ZMĚNOVÝ LIST pro změny dle § 222 odst. 4 ZZVZ		
	Název stavby:	Vybudování polopodzemních kontejnerových stání Chomutov, sídliště Březenecká - IV. Etapa	
	Číslo Změnového listu:	3	
	Číslo SO/PS:	1 - architektonicko stavební řešení	
Název stavebního objektu / provozního souboru:	SO 03 - lokalita č.4 , variace č.4		
Objednatel:	STAUTÁRNÍ MĚSTO CHOMUTOV	Zhotovitel:	READYSAN s.r.o.
Předmět změny:	Předmětem projednávané změny je změna rozsahu prováděných prací stavby oproti SoD s dopadem na konečnou cenu díla, bez dopadu na termín.		
Iniciátor změny:	Zhotovitel		
Popis změny: (popis předmětu změny, specifikace, zda jde o změny položek, kvality, rozměrů, termínů či dodatečné/neprovedené práce a zdůvodnění pro zařazení do patřičného odstavce § 222 nebo § 100)	V rámci výškopisu kontejnerů v lokalitě č.4 (ul. Dřínovská, parkoviště 1) byl zjištěn rozdíl oproti projektové dokumentaci ve spádu terénu . V projektové dokumentaci je terén v rovině, ve skutečnosti je ve spádu cca 5% . Autor zpracoval nové řešení v podobě výkresu , kde je nově schodiště vycházející z plochy pochozí zámkové dlažby a jsou upraveny již zpracované silniční a zahradní obrubníky. Odečítají se položky zámkové dlažby v ploš

Odkazy na výkresy: Grafická část - viz příloha č. 1 Lokalita 4, půdorys, podélný a příčný řez

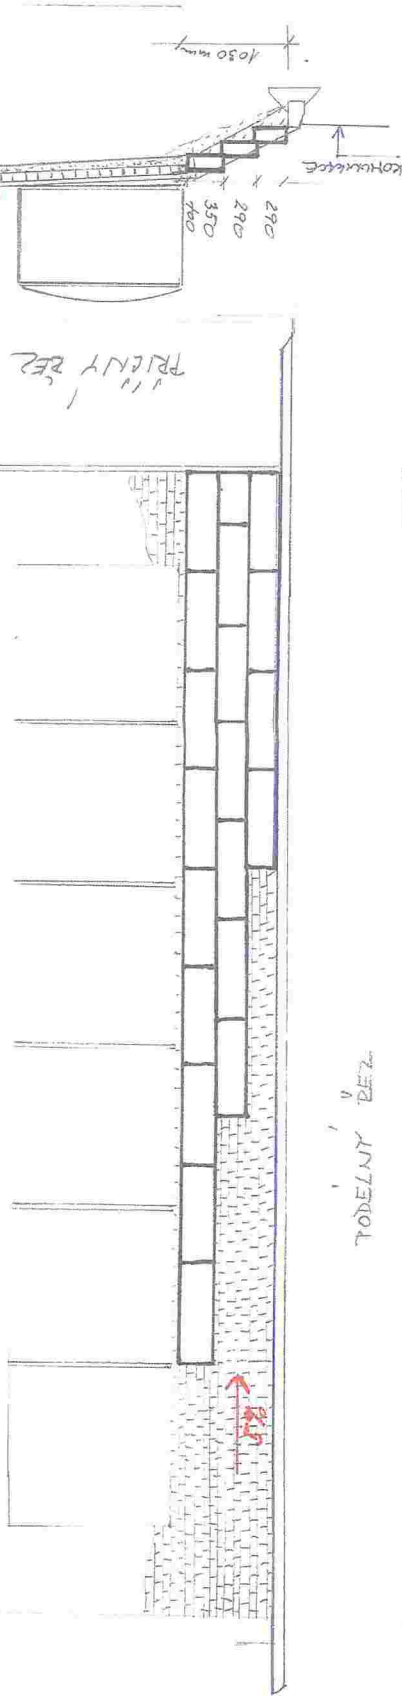
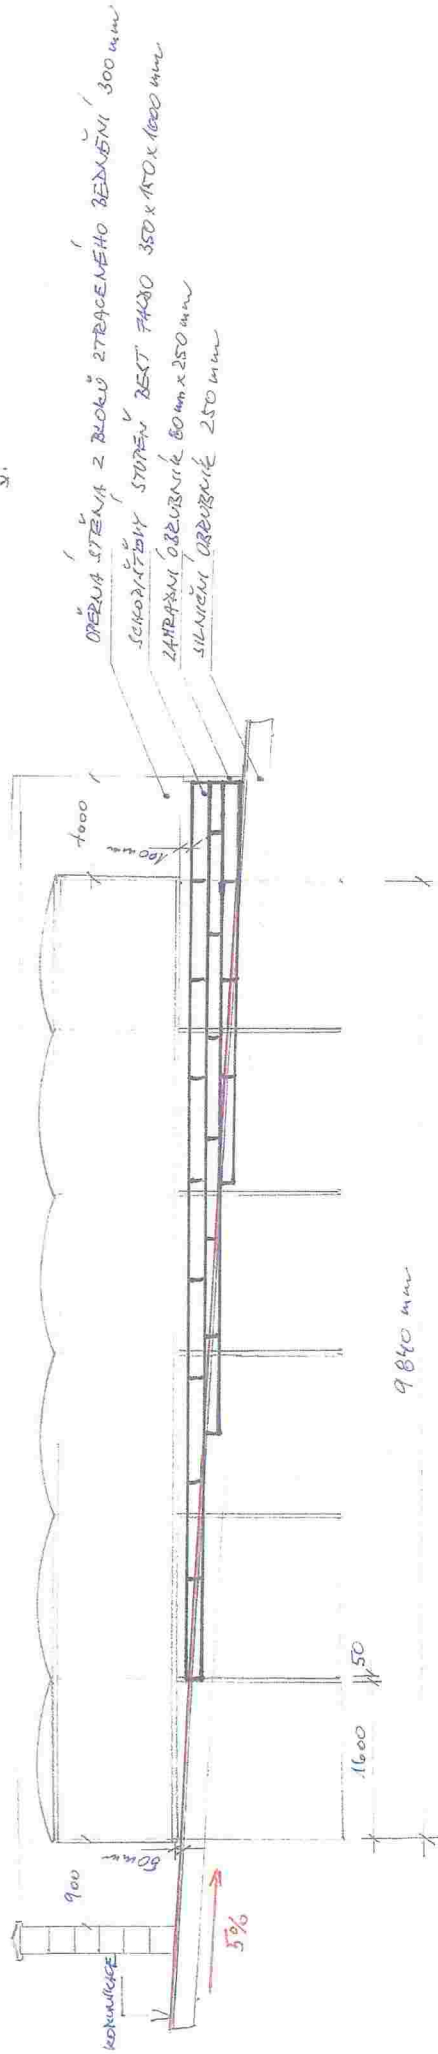
V rámci výškopisu kontejnerů v lokalitě č.4 (ul. Dřínovská, parkoviště 1) byl zjištěn rozdíl oproti projektové dokumentaci ve spádu terénu. V projektové dokumentaci je terén v rovině, ve skutečnosti je ve spádu cca 5%. Autor zpracoval nové řešení v podobě výkresu, kde je nově schodiště vycházející z plochy pochozí zámkové dlažby a jsou upraveny již zapracované silniční a zahradní obrubníky.

Předmět změny: Předmětem projednávané změny je změna rozsahu prováděných prací stavby oproti SoD s dopadem na konečnou cenu díla.
V rámci výškopisu kontejnerů v lokalitě č.4 (ul. Dřínovská, parkoviště 1) byl zjištěn rozdíl oproti projektové dokumentaci ve směru terénu. V projektové dokumentaci je terén v rovině, ve skutečnosti je ve směru cca 5%. Autor zpracoval nové řešení v podobě výkresu, kde je nově schodiště vycházející z plochy pochozí zámkové dlažby a jsou úpraveny již zpracované silniční a zahradní obrubníky.

OPERA STENY 2 BLOKY ZTRACENÉHO ŘEŠENÍ 300 mm
SCHODIŠŤOVÝ STUPEN' BEST 7430 350 x 150 x 1000 mm
ZAHŘPÁNÍ OBRUBNÍK 80 mm x 350 mm
SILNICE OBRUBNÍK 250 mm
